SWEDISH  
ENVIRONMENTAL  
PROTECTION  
AGENCY

YTTRANDE  
2022-05-31

Ärendenummer  
NV-04482-22

## **Yttrande i mål nr M 2697-21 angående ansökan om tillstånd enligt miljöbalken till fortsatt och utökad verksamhet vid Husums fabrik i Örnsköldsviks kommun; nu fråga om kompletteringar av ansökan**

Figur 1. Relativ jämförelse av verkliga respektive bedömda utsläpp med utsläpp enligt intervallet för BAT-AEL

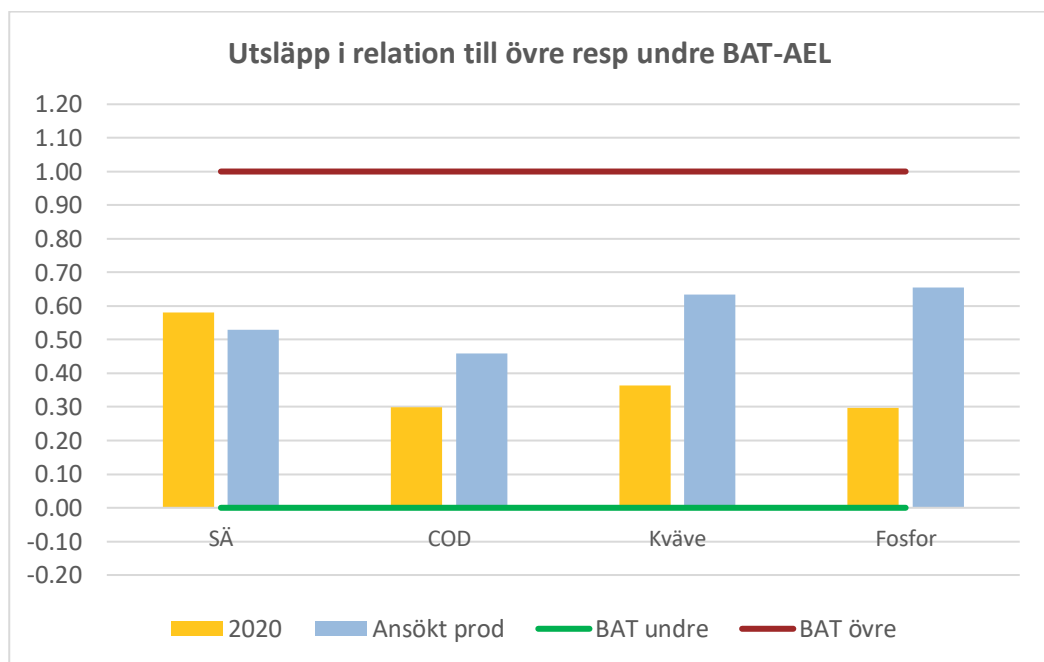
För COD har utsläppet i absoluta tal, ton per dygn, bedömts öka med 60 % för COD, suspenderade ämnen 30 %, för kväve beräknas nära nog en tredubbling av utsläppet och för fosfor en ökning med 2,5 gånger. Naturvårdsverkets egna beräkningar ger vid handen att utsläppsökningen är större än vad som kan motiveras av endast produktionsökningen. Detta kan ses genom att relatera tidigare verkliga samt beräknade utsläpp till det utsläpp som motsvarar den undre respektive övre gränsen för BAT-intervallet med den aktuella produktionen av massa och papper. Resultatet av en sådan jämförelse illustreras nedan i figur 1. I diagrammet utgör den heldragna linjen vid nivån 1,00 den utsläppsmängd som motsvarar det övre värdet för BAT-AEL. Den undre heldragna linjen motsvarar det undre värdet för BAT-AEL. Skalan på till vänster på x-axeln saknar enhet eftersom den är relativ. Observera att om utsläppet understiger den undre nivån för BAT-AEL är det med detta beräkningssätt och skala möjligt att uppnå ett negativt tal, vilket förekommer vid några massa- och pappersbruk.

Av diagrammet kan utläsas att för COD, kväve och fosfor innebär de av bolaget bedömda utsläppen att utsläppsnivån närmar sig den övre nivån för BAT-AEL, d.v.s. en försämring. För SÄ skulle den bedömda nivån vara ungefär densamma relativt BAT-AEL

Med detta som stöd anser Naturvårdsverket att bolaget att det finns tydliga skäl för att bolaget bör undersöka och i ansökan redovisa möjliga åtgärder för att minska utsläpp till vatten.
